## Keuringsverslag van een elektrische laagspanning- en zeer lage spanningsinstallatie

### NIET CONFORM

Straatnaam Kamerstraat  
Huisnummer 11  
Busnummer  
Postcode 9255  
Gemeente BUGGENHOUT  
Land België

Afbeelding schakel- en verdeelbord:

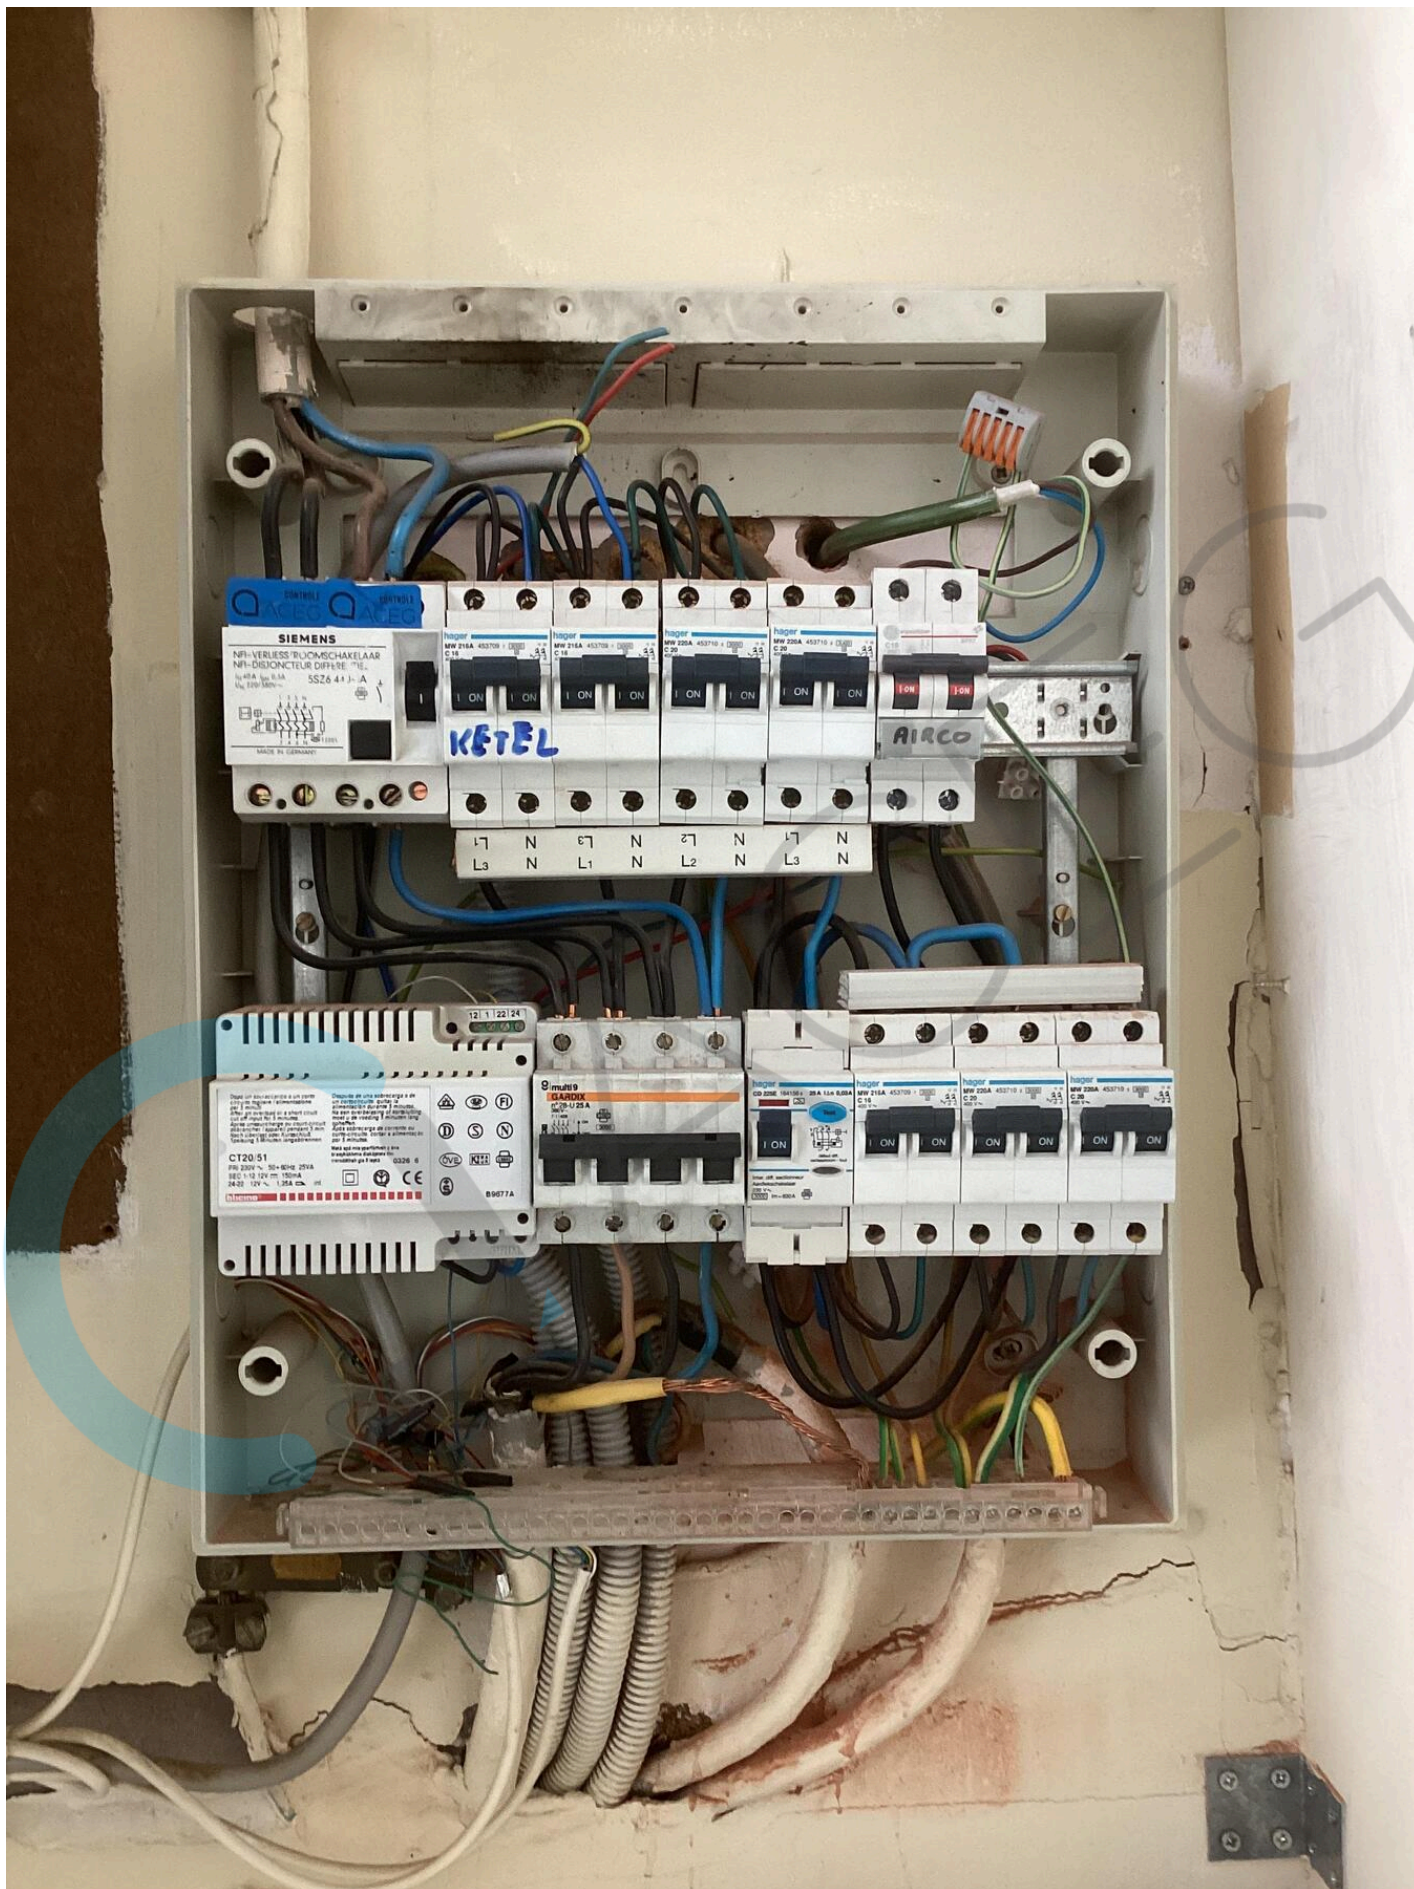
15.03 Het verdeelbord is niet makkelijk toegankelijk. (Boek 1 Onderafdeling 5.3.5.1.C.)

Borden in kasten keuken

15.06 De deur en/of afschermplaat van het schakelbord dient (terug)geplaatst te worden. Aanraking van onder spanning staande delen mogelijk. (Boek 1 Afdeling 5.1.4. en 5.3.5.1.A. en 4.2.2.3.)

Bord 3
